**Avis délibéré sur le projet d'extension de l'installation de stockage
de déchets non-dangereux (ISDND) TRIVALANDES
(Création des casiers CB15 à CB17)
porté par Trivalis,
commune de Saint-Christophe-du-Ligneron (85)**

n° PDL 019943 / AP

Cartographie des habitats source – volet naturaliste annexé à l'étude d'impact

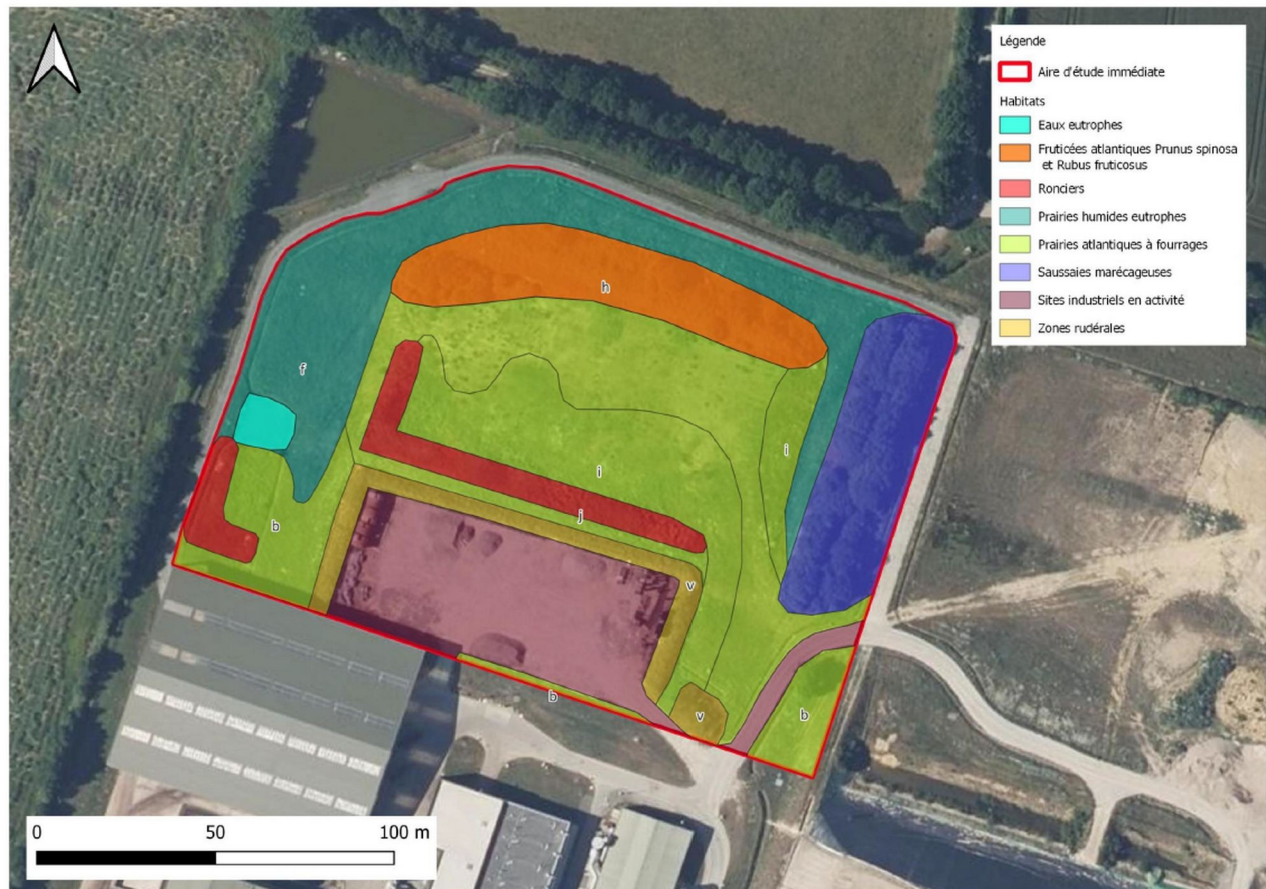
La MRAe souligne l'intérêt de procéder à une analyse de l'état initial, a minima sur l'ensemble des 25,5 ha correspondants au site existant et ses abords immédiats, ainsi que sur la zone de compensation ex-situ, afin de pouvoir appréhender l'ensemble des enjeux potentiellement impactés de façon directe et indirecte par le projet, mais aussi d'identifier comment les casiers en post-exploitation sont susceptibles de constituer des habitats, et lesquels, ou des espaces d'alimentation pour certaines espèces.

Localisation de la mesure de réduction MR10

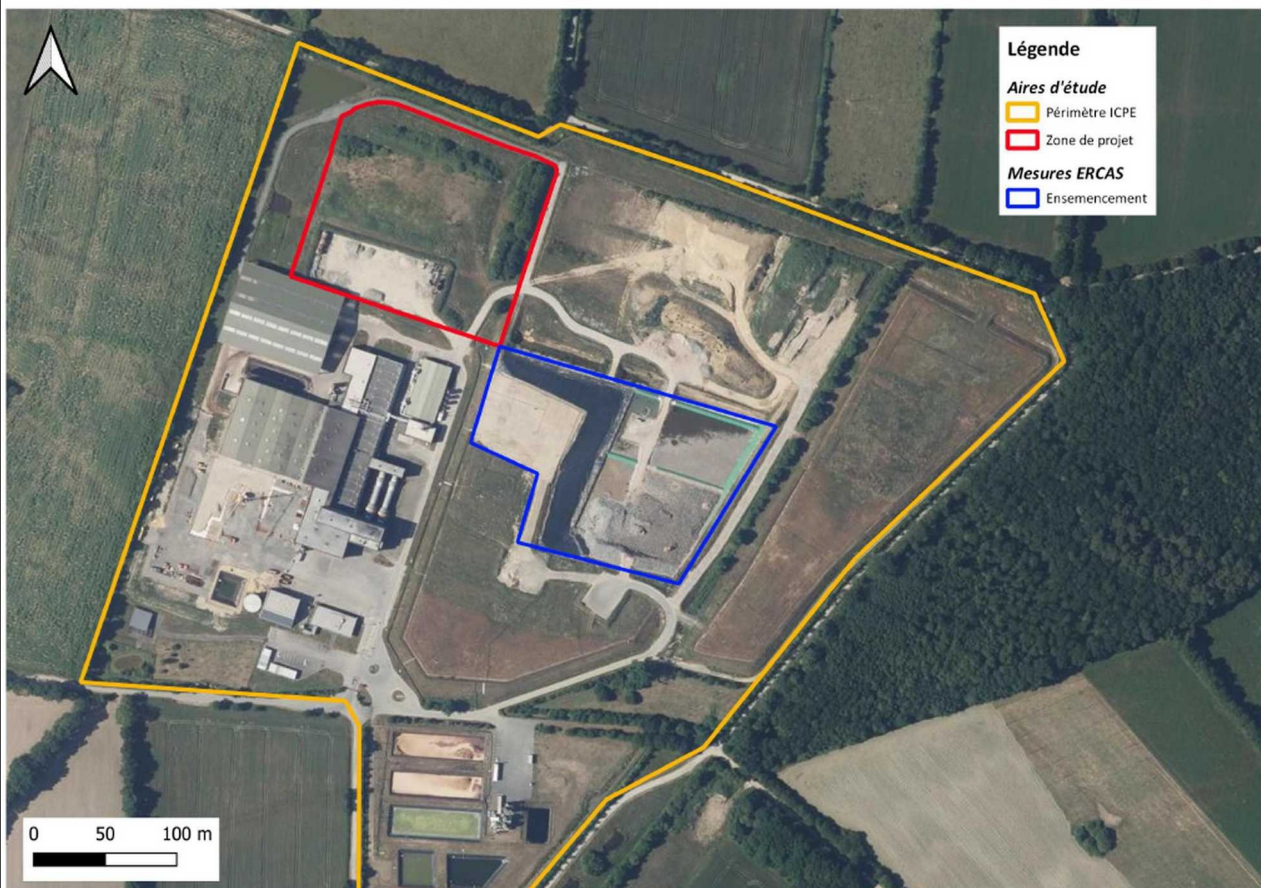
Le dossier présente comme mesure de réduction (MR10) l'ensemencement de la couverture des casiers refermés afin de constituer des espaces végétalisés de telle sorte qu'ils puissent être colonisés par l'entomofaune et l'avifaune avec une possibilité de nidification d'oiseaux comme le Tarier pâtre, l'Alouette des champs ou encore l'Oedicnème criard observé sur des parcelles proches. Pour la MRAe, cette mesure vise avant tout à reconstituer des milieux naturels qui préexistaient avant l'exploitation des dits casiers. Aussi cette mesure ne peut totalement être mise au crédit de la réduction des impacts de l'exploitation des casiers suivants. Par ailleurs l'étude de danger indique qu'après l'arrêt définitif des installations, il est prévu la mise en place d'une centrale photovoltaïque sans préciser s'il s'agit du précédent projet déposé par Vendée Energie ou si cela concernerait l'ensemble des autres casiers refermés à terme. Auquel cas la pérennité des effets bénéfiques de cette mesure MR 10 risque d'être remise en question.
